Rysunek nr 1 do odpowiedzi.

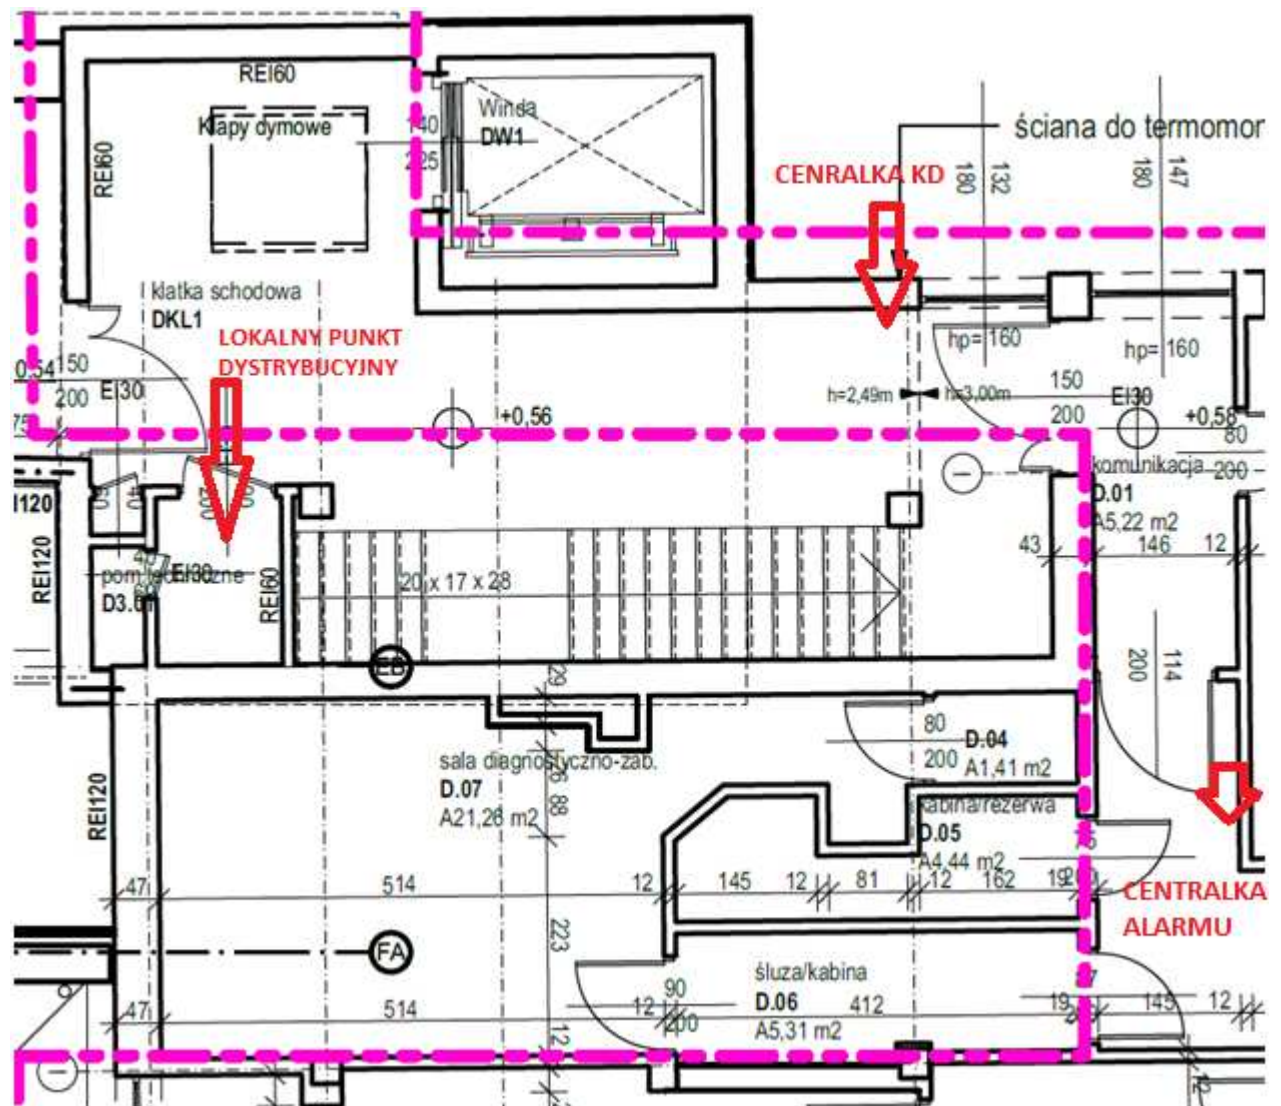
- b. Lokalizację lokalnego punktu dystrybucyjnego (LPD), do którego należy doprowadzić kable linii abonenckich z przedmiotowego obszaru.

- c. Liczbę wymaganych punktów elektryczno-logicznych (PEL), czyli przyłączy abonenckich. Podstawę ustalenia będzie dokumentacja aparatu RTG (która jest po stronie Wykonawczy) oraz wymagania Inwestora-Użytkownika (które wymagają uszczegółowienia).

- a. Urządzenia jakiego systemu są w danym obszarze użytkowane? Roger RACS-4?

Lokalizacja lokalnego punktu dystrybucyjnego została wskazana na rys. nr 1 do odpowiedzi.

Lokalizacja lokalnego punktu dystrybucyjnego została wskazana na rys. nr nr 1 do odpowiedzi.

Lokalizacja lokalnego punktu dystrybucyjnego została wskazana na rys. nr 1 do odpowiedzi.
